柏崎刈羽原子力発電所7号機
建物・構築物の耐震安全性評価について

(第23/24回構造WGでの指摘事項に関する回答)

平成20年12月15日

東京電力株式会社

図 - 1 補強前後の最大応答加速度比較 (S_s-1)

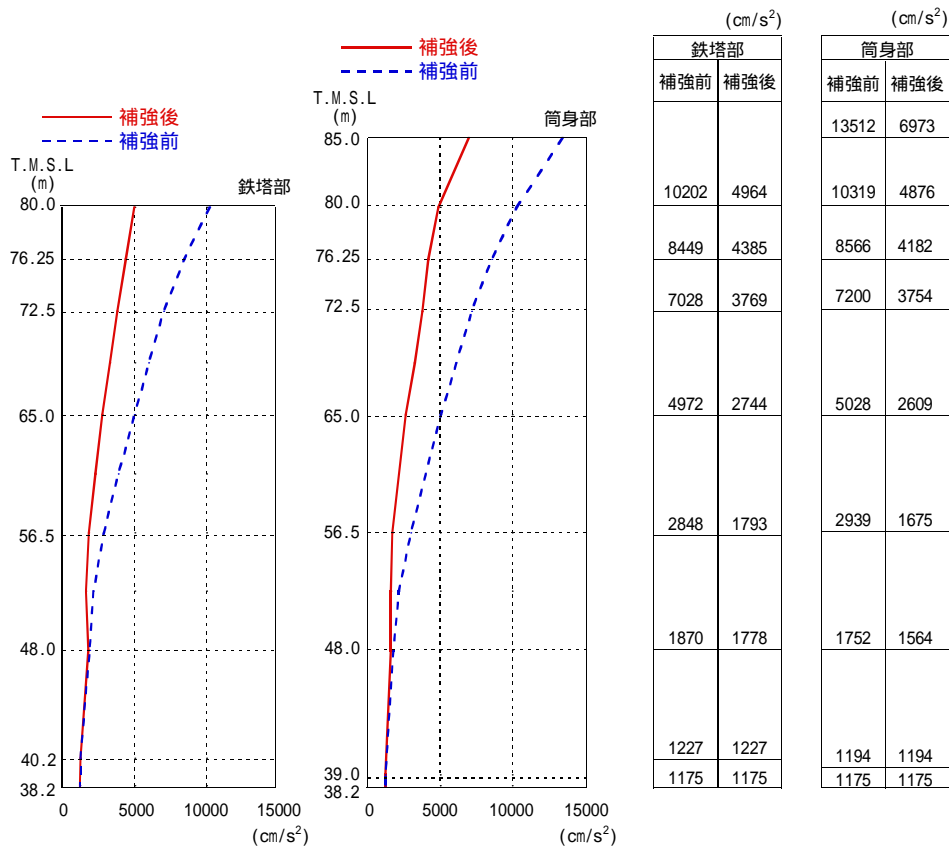
排気筒の応答は、ダンパーをつけることによって、どの程度かわったのか。
 (平成 20 年 11 月 28 日 耐震・構造設計小委員会構造 WG(第 23 回))

ダンパー設置前後の構造について、代表として基準地震動 S_s-1 に基づく地震応答解析を実施し、最大応答加速度について比較した結果を図 - 1 に示す。
 その結果、応答値の増幅する排気筒上部で、ダンパー設置後の応答結果は、ダンパー設置前の応答と比較して、概ね 50% 程度に低減した結果となる。

図 - 1 オイルダンパー詳細図

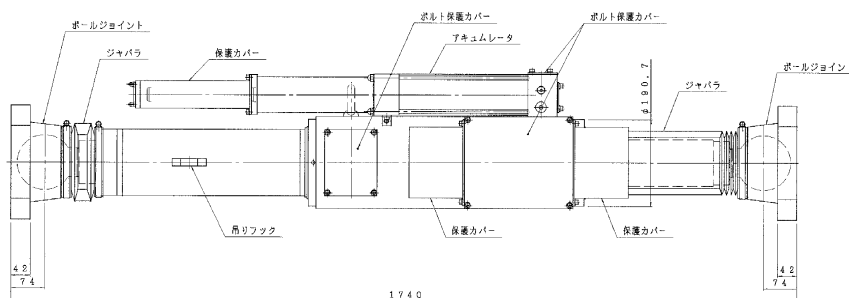
排気筒のオイルダンパーは東西、南北のそれぞれの方向に効くように設置されているが、地震力が一方向のみに作用した場合、地震力と直交する方向のダンパーがたわむように思われる。たわみによって発生する応力は考えていないのか。

オイルダンパーの構造を図 - 1 に示す。

オイルダンパーの両端はボールジョイント構造となっており、軸方向のみに変形する構造である。したがって、地震力が一方向にかかった場合に、地震力と直交するダンパーはたわむことは無く、鉄塔部と筒身部の相対変位に応じてダンパーの伸縮が生ずることになる。(図 - 2 参照)

なお、解析モデルについても上記特性を示す軸方向のみの特性をもつばねとダッシュポットでモデル化している。

図 - 1 トップスラブ周辺の解析モデル状況 (0 ~ 180 °)

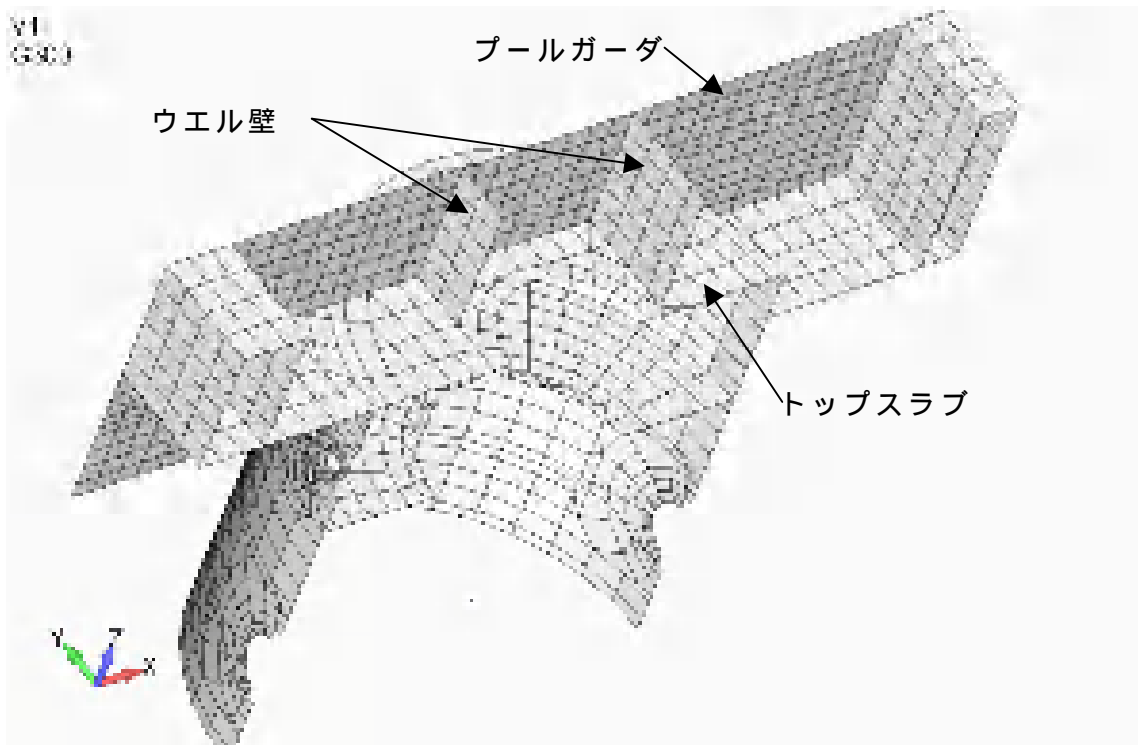
応力図を見ると圧縮になっている要素の隣が引張になっているところが存在する。
この理由を説明すること。

トップスラブについては、図 - 1 に示すようにプールガード及びウエル壁が面外方向に取り付いている。プールガードを介して地震力がトップスラブに作用した場合、図 - 2 に示すようにプールの内と外では面外せん断力等の符号が逆転するため、応力は不連続であるように見える。面外せん断力その他、面内せん断力等にもこの傾向が見られる。

図 - 1 RCCV から基礎スラブに伝達される地震荷重

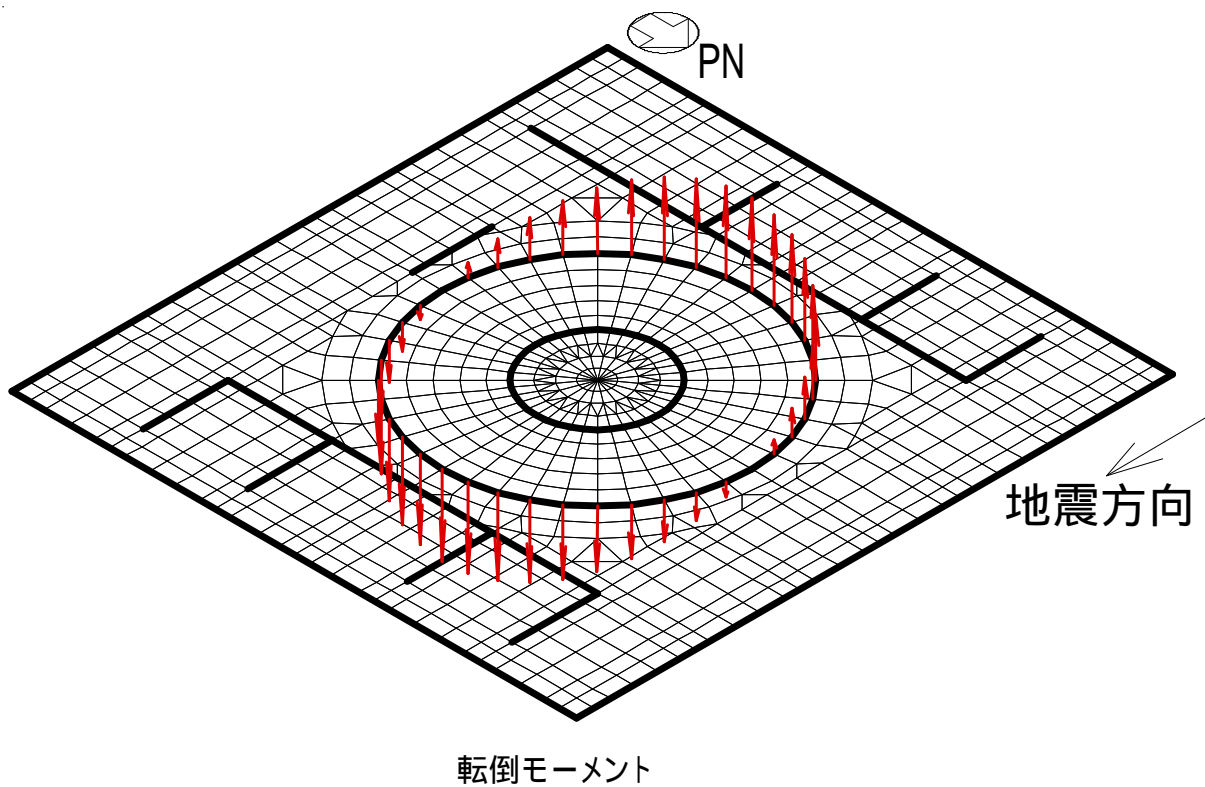
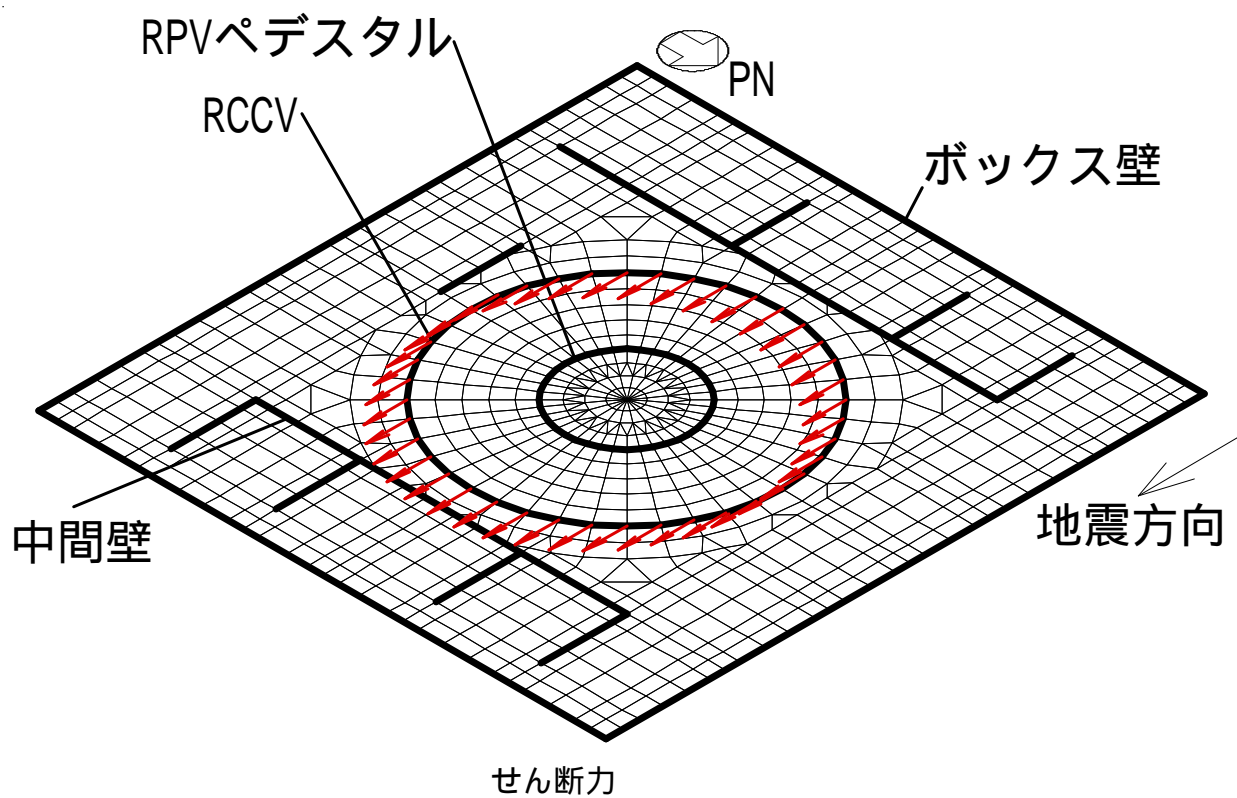
RCCV底部とシェル脚部の反力のやり取りについて説明すること。
(平成20年12月9日 耐震・構造設計小委員会構造WG(第24回))

RCCVの脚部において、基礎スラブから伝達される力としては温度荷重のみを考慮しており、その他の荷重条件下では固定境界としている。これは、温度荷重以外では、基礎が剛であるためにRCCVに影響するほどの変形を生じないためである。

基礎スラブに対しては、RCCVの他RPVペデスタル、ボックス壁、中間壁位置でそれぞれの部材から伝達される荷重を考慮している。代表的な例として、地震荷重時と圧力荷重時にRCCVから伝達される力として考慮している荷重の模式図を図-1および2に示す。
